改善箇所説明図

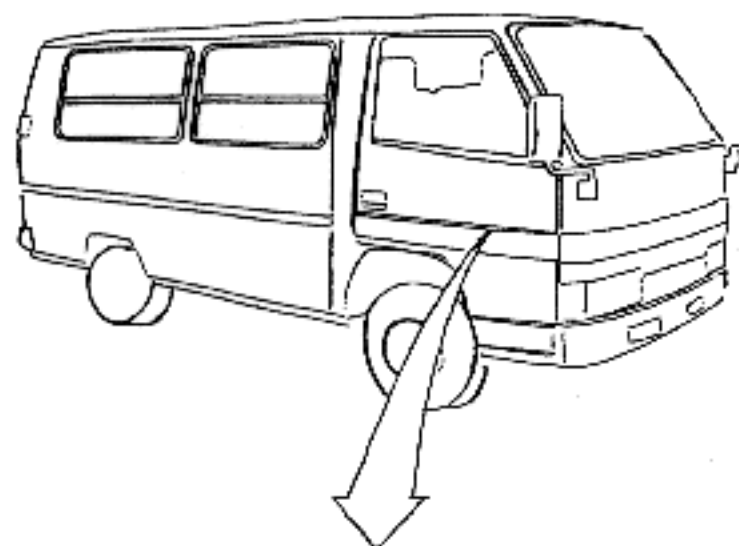
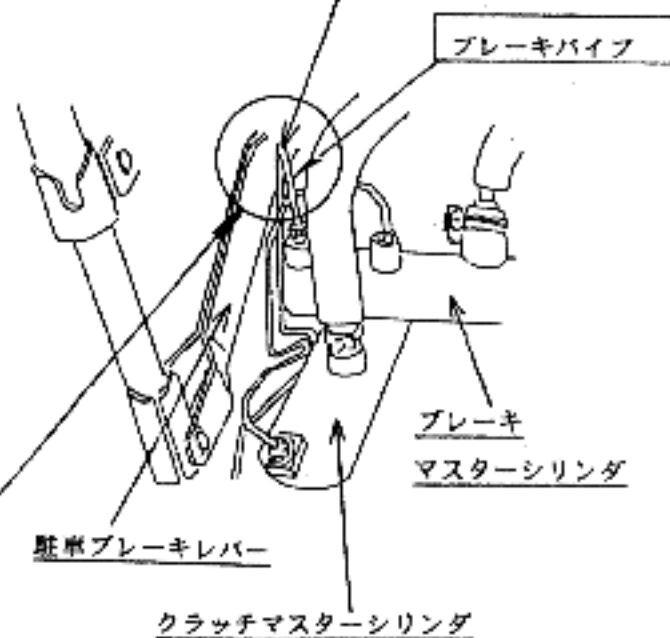
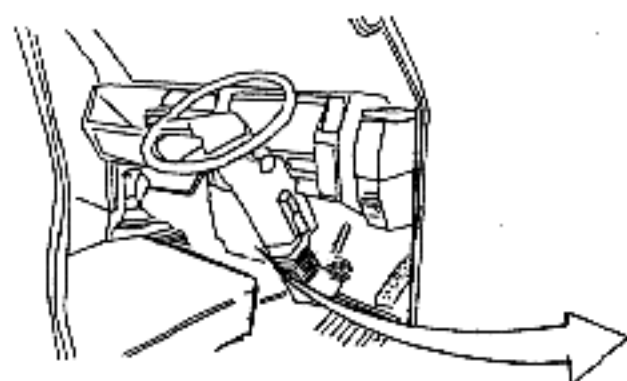
基準不適合箇所

制動装置の運転者席内のブレーキパイプの取回しが不適切なものがあり、当該ブレーキパイプと駐車ブレーキレバーが干渉し、そのままの状態で使用を続けると、当該ブレーキパイプが損傷して、ブレーキ液が漏れ、制動力が低下するおそれがある。

識別：交換したブレーキパイプに
白色のペイントを塗布する。

改善内容

全車両点検し、当該ブレーキパイプと駐車ブレーキレバーの隙間が少ないもの（注参照）及び損傷しているものは、当該ブレーキパイプを良品と交換する。

注：隙間が10mm未満。
